**Avis de la mission régionale  
d'autorité environnementale  
Centre-Val de Loire  
sur le projet d'implantation d'une centrale photovoltaïque  
sur la commune de Morthomiers (18)  
Permis de construire**

n°2020-3037

Mémoire de réponse à l'avis de la MRAe -  
avis n°2020-3037

Projet de centrale  
photovoltaïque sur la  
commune de Morthomiers  
(18570)

**Annexe 1 : Localisation des deux espèces floristiques évitées (source Adev Environnement, p73 EIE)**

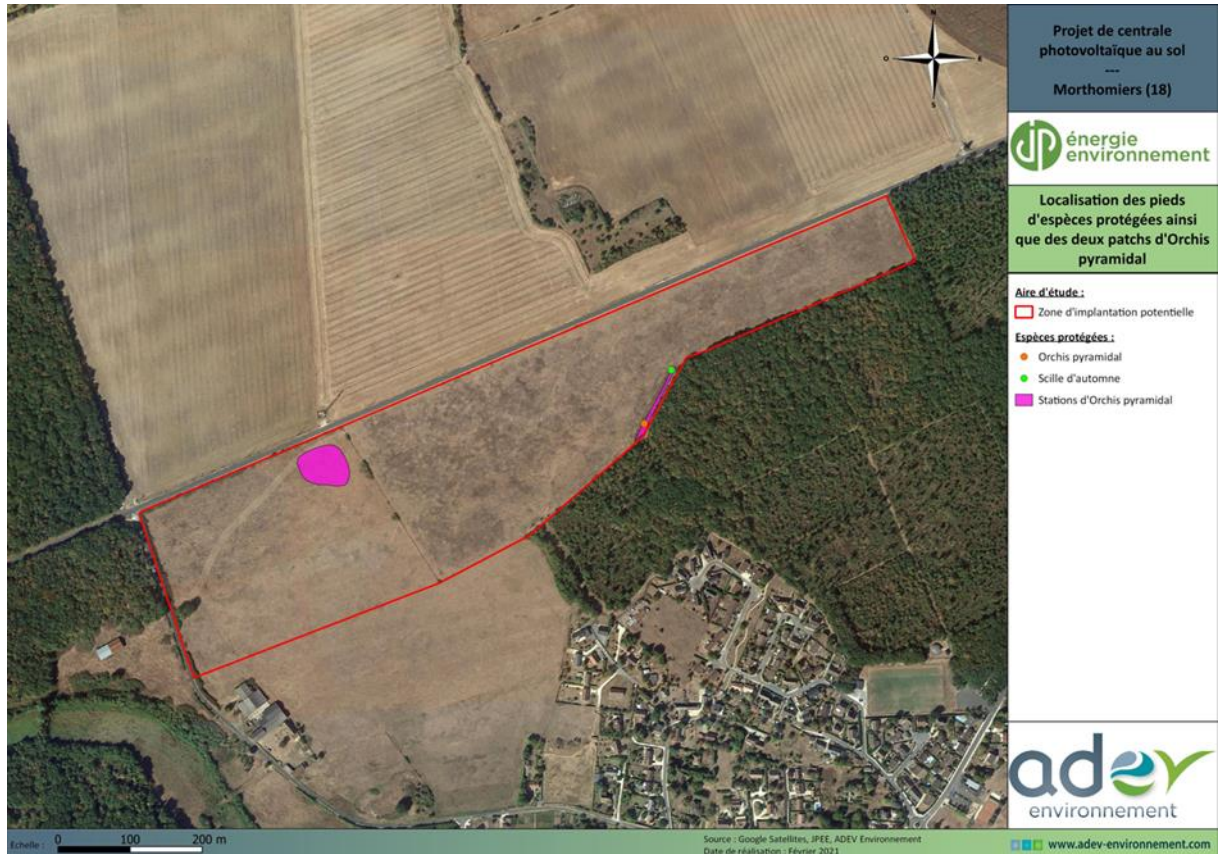
**L'autorité environnementale recommande de compléter l'évaluation environnementale par des mesures ERC (éviter-réduire-compenser) intégrant le statut de protection des espèces végétales inventoriées sur l'emprise du projet, et notamment la Scille d'automne..**

Les inventaires ont permis d'identifier deux espèces floristiques protégées au niveau régional : l'Orchis pyramidal (*Anacamptis pyramidalis*) et la Scille d'automne (*Prospero autumnale*). L'étude d'impact a été mise à jour afin de faire apparaître les mesures mises en place pour protéger ces espèces. Comme pour les stations d'orchidées, les deux pieds de Scille d'Automne situés le long de la lisière au sud font également l'objet d'une mesure d'évitement. Les zones

évités par le projet sont représentées sur la carte en annexe 1. Lors de la réalisation du projet, aucun travail de terrassement n'est prévu en ces zones. Cela permet de conserver les milieux favorables pour le développement de ces espèces. Avant la réalisation des travaux, les pieds seront matérialisés afin d'éviter la destruction de cette flore par le passage des engins de chantier. Au cours de l'exploitation de la centrale, une gestion par fauche sera réalisée sur ces zones selon un calendrier adapté à la phénologie des espèces.
